REPÚBLICA DE CHILE
SERVICIO DE EVALUACIÓN AMBIENTAL
DIRECCIÓN EJECUTIVA
MGGH

RESUELVE EL RECURSO DE RECLAMACIÓN
ATINGENTE AL PROYECTO “AVANCE
TECNOLÓGICO AL SISTEMA DE
TRATAMIENTO DE PURINES Y SISTEMA
AVANZADO PARA LA ESTABILIZACIÓN Y
PROCESAMIENTO DE SÓLIDOS, PROYECTO
LA RAMIRANA”, CUYO TITULAR ES AGRÍCOLA
SUPER LIMITADA

RESUMEN

Figura 1. Flujo de aguas lluvias contactadas con cancha de maduración

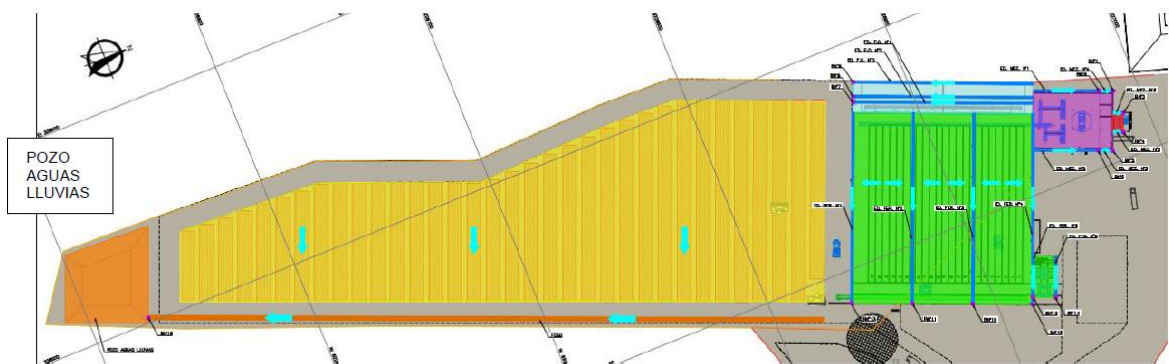
Para descartar el riesgo de infiltración de lixiviados hacia las napas subterráneas, el Titular describió en la Adenda Complementaria un sistema de sellos compuesto por un contrafoso lateral con shocrete de 7 cm y malla Acma C-92, con una pendiente del 3% para la captación de escurrimientos. La base de la cancha de maduración contempla un sello estabilizado y una capa de maicillo, ambos compactados al 95% Proctor modificado, solución técnica cuya efectividad fue sustentada en el Anexo 8 "Resultados de Ensayos de Infiltración". Dichos ensayos, realizados bajo el método Porchet en el plantel "Valdebenito" por contar con condiciones constructivas análogas, arrojaron

una percolación nula, registrando descensos de agua inferiores a un centímetro por hora. El Titular insistió en que el Proyecto no requiere de un pozo de lixiviados adicional, argumentando que las fases críticas de formación y fermentación ocurren en edificios cerrados con piso de hormigón impermeabilizado, mientras que en la zona de maduración las aguas lluvias son conducidas gravitacionalmente hacia un pozo de acumulación de 2.000 m³ revestido con HDPE. El referido sistema se observa en la imagen a continuación:

Complementariamente, el Titular especificó que el pozo de acumulación de aguas lluvias de 2.000 m³ ha sido dimensionado considerando un periodo de retorno de 10 años, lo que permitiría gestionar caudales máximos derivados de precipitaciones extremas en la zona. Ante la eventualidad de rebases que superen la capacidad de diseño, se comprometió un plan de contingencia que incluye la evacuación preventiva del personal y el bombeo de excedentes hacia lagunas de acumulación existentes en el predio. Asimismo, para asegurar la calidad del producto y prevenir riesgos sanitarios en el suelo, se formalizó un sistema de trazabilidad del material bioestabilizado que contempla análisis periódicos de parámetros como nitrógeno total, relación carbono/nitrógeno y materia orgánica, realizados por laboratorios acreditados previo a su despacho a terceros.

5.2.6. A través del Of. Ord. N° 279, de fecha 13 de noviembre de 2025, la SEREMI de Salud mantiene su disconformidad respecto al otorgamiento del PAS 140. La autoridad sanitaria regional fundamentó este rechazo señalando que el Titular no logró subsanar satisfactoriamente la observación relativa al literal c) del mencionado permiso, toda vez que sus presentaciones se limitaron exclusivamente a describir el manejo de aguas lluvias, omitiendo proporcionar antecedentes técnicos sobre la posible generación de lixiviados. Según el pronunciamiento sectorial, es imperativo que el Titular justifique técnicamente los motivos por los cuales no se generarán líquidos percolados que pudieran alcanzar el suelo, las aguas superficiales o las aguas subterráneas dentro del área de influencia del Proyecto. Esta carencia de información de base impide a la autoridad descartar una afectación a dichas matrices ambientales, manteniendo la incertidumbre técnica sobre la seguridad sanitaria de las unidades de tratamiento proyectadas.
